核技术利用建设项目
新昌县人民医院
扩建1台电子直线加速器建设项目
环境影响报告表
(报批稿)

新昌县人民医院扩建 1 台电子直线加速器建设项目 环评审查意见

附件 8：修改说明

图 10-2 医用电子直线加速器辐射防护安全设施（装置）布置图

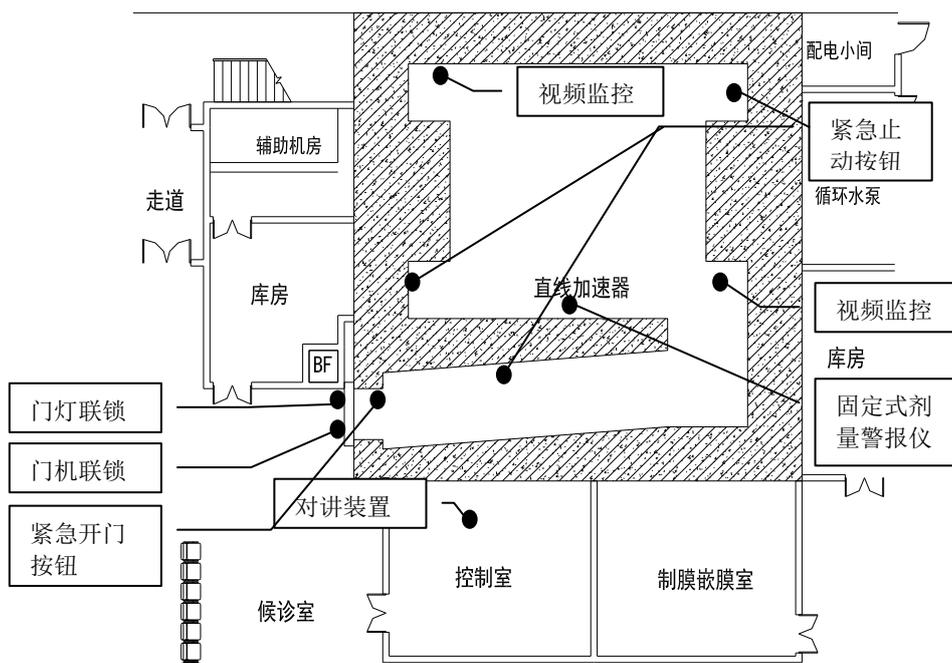
- 1、加速器机房屋顶是主、次屏蔽剂量率计算值最大处，说明顶部对应的区域平面布置及分区管理情况。
- 2、完善直线加速器固有防护措施描述，图示说明固定式监测设备、视频监控、急停开关位置和数量。
- 3、明确离子交换树脂、靶件的监测周期，存贮更换或报废的容器和房间的安全防护要求；说明固体废物中放射性核素种类及豁免活度、活度浓度。
- 4、说明工作人员剂量估算时，加速器采用 15MV X 射线照射的使用因子取 1/10 的依据。
- 5、说明 15MV 模式下，停机 6-20 分钟后机房内的辐射水平，距离设备表面 1m 处感生放射性造成的剂量率水平，工作人员进入室内时的个人防护措施。
- 6、补充建设单位辐射安全能力分析，包括自行开展辐射工作场所中子剂量率监测的能力，并明确结论。

专家评审意见	修改内容对应页码及说明	页码
1、加速器机房屋顶是主、次屏蔽剂量率计算值最大处，说明顶部对应的区域平面布置及分区管理情况；	在文中 1.2.2 中补充说明加速机房上方的区域平面布置，并在在附图 4 中增加直线加速器机房上方对应环境平面布置图进一步补充说明；又由于加速器机房上方为绿化用地、行人通道以及消防用地，非人员驻留区域，因此不划为监督区。	P3， 附图 4
2、完善直线加速器固有防护措施描述，图示说明固定式监测设备、视频监控、急停开关位置和数量；	在文中 10.1.2 辐射安全防护措施的描述中，详细补充说明了直线加速器固有防护措施的位置和数量，并补充图 10-3 进一步说明其位置。	P25
3、明确离子交换树脂、靶件的监测周期，存贮更换或报废的容器和房间的安全防护要求；说明固体废物中放射性核素种类及豁免活度、活度浓度；	在文中 11.2.3 放射性“三废”环境影响分析中增加分析固体废物中放射性核素种类，以及相关核素的豁免要求；由于放射性核素衰变在机房内进行，因此存贮更换或报废靶件的房间辐射防护屏蔽满足《电子加速器放射治疗放射防护要求》（GBZ 126-2011）的要求；由于靶件只有在其退役时才需要进行监测，并且医院已计划展开日常进行 γ 辐射剂量率的监测，满足对感生放射性废物产生影响的监测要求，因此不再增加关于针对离子交换树脂、靶件的监测周期的要求。	P48~ P49
4、说明工作人员剂量估算时，加速器采用 15MV X 射线照射的使用因子取 1/10 的依据；	已在 11.2.2 人员受照剂量估算中，修改使用因子为 1/4，并重新对工作人员剂量进行计算。	P47
5、说明 15MV 模式下，停机 6-20 分钟后机房内的辐射水平，距离设备表	在 11.2.3 放射性“三废”环境影响分析中补充说明了 15MV 模式下，停机 20 分钟后机房	P48

附图 5 电子直线加速器机房两区划分图

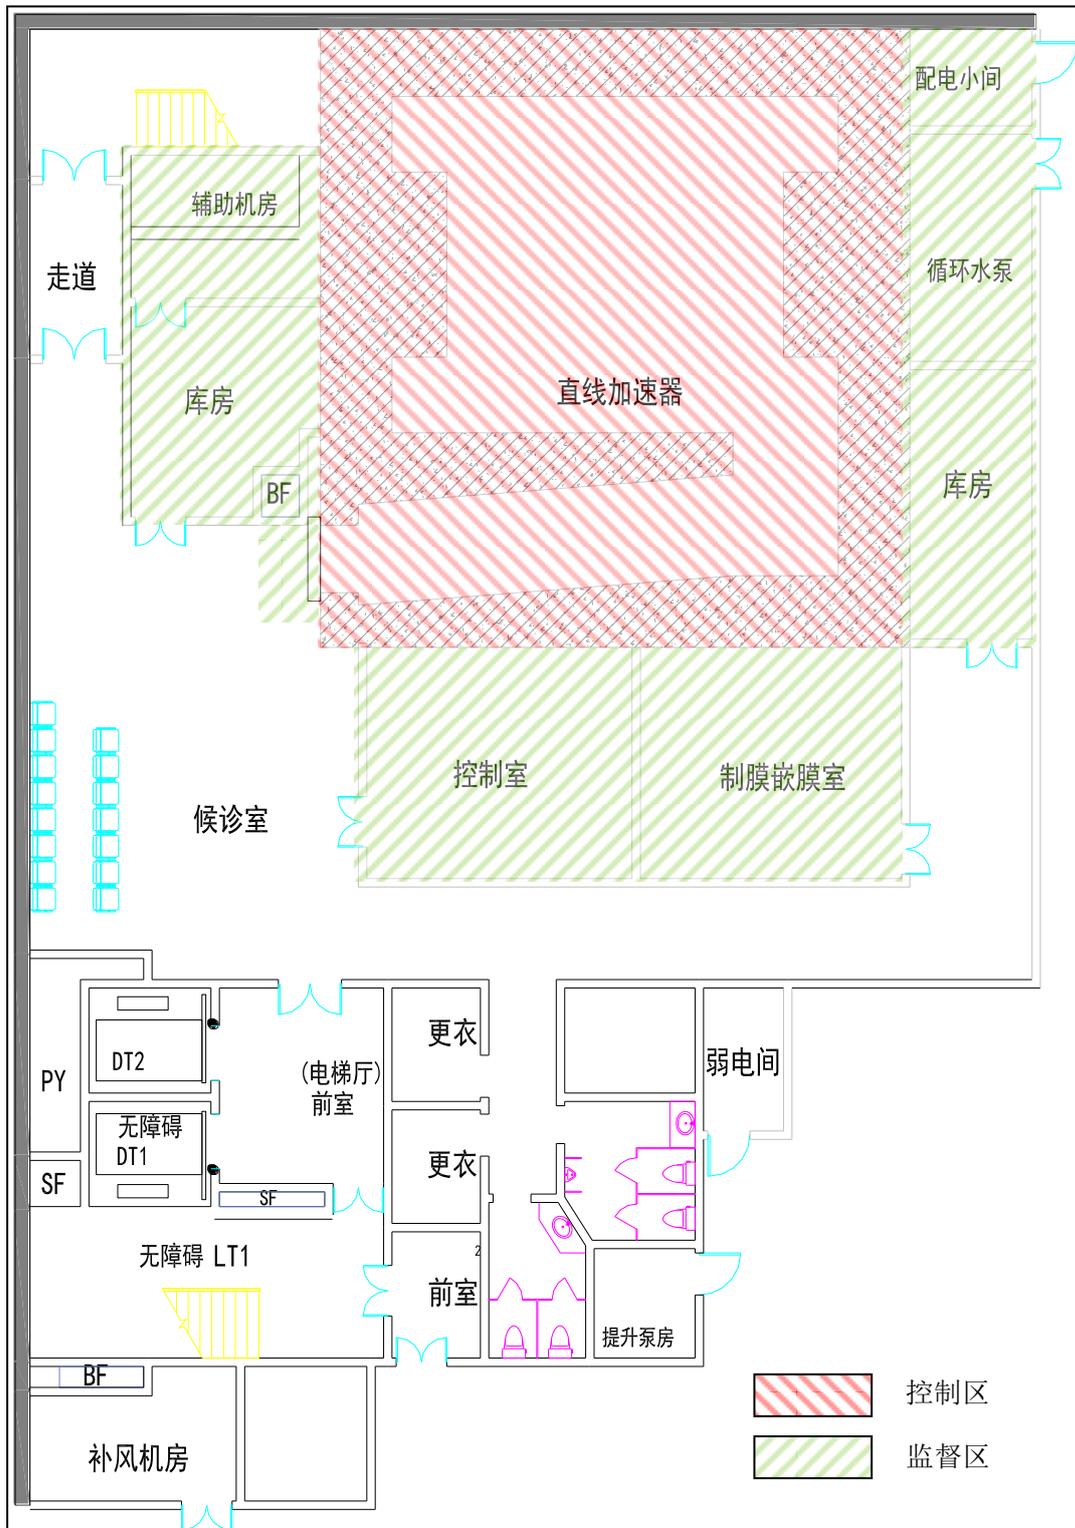
专家姓名	刘新伟	职称、职务	高工	专业	环保
工作单位	浙江国辐环保科技有限公司		日期	2018.11.29	
<p>主要函审意见：</p> <p>一、该环境影响报告表内容较全面，重点突出，项目周边环境调查翔实，评价标准选用适合，采用的评价方法合理，评价结论总体可信。经适当修改完善后，可作为项目环境保护建设管理的依据。</p> <p>二、建议报告表作如下修改：</p> <p>1、核实现有放射源的类别；</p> <p>2、根据报告内容描述核实图件中划分的监督区范围，完善加速器机房上层布置图；墙体屏蔽应增加混凝土密度要求。</p> <p>3、细化防护设备的配备；如提出自行监测建议，应对应提出配备监测仪器的建议。</p> <p style="text-align: right;">刘新伟</p>

专家评审意见	修改内容对应页码及说明	页码
1、核实现有放射源的类别；	已核实辐射安全许可证中允许的种类和范围，医院无放射源的使用，I-125 为非密封放射性物质，已修改表 1-1 表头写法。	P3
2、根据报告内容描述核实图件中划分的监督区范围，完善加速器机房上层布置图；墙体屏蔽应增加混凝土密度要求；	已核实附图中划分的监督区范围，在文中 1.2.2 中补充说明加速机房上方的区域平面布置，并在在附图 4 中增加直线加速器机房上方对应环境平面布置图进一步补充说明；已在文中 10.1.3 章节里，增加墙体屏蔽应增加混凝土密度的要求。	P3 ， P23~ P24， 附图 4
3、细化防护设备的配备；如提出自行监测建议，应对应提出配备监测仪器的建议。	在文中 10.1.2 辐射安全防护措施的描述中，详细补充说明了直线加速器固有防护措施的位置和数量，并补充图 10-3 进一步说明其位置；已在文中 13.3.2 中增加对配备监测仪器的要求。	P25， P55
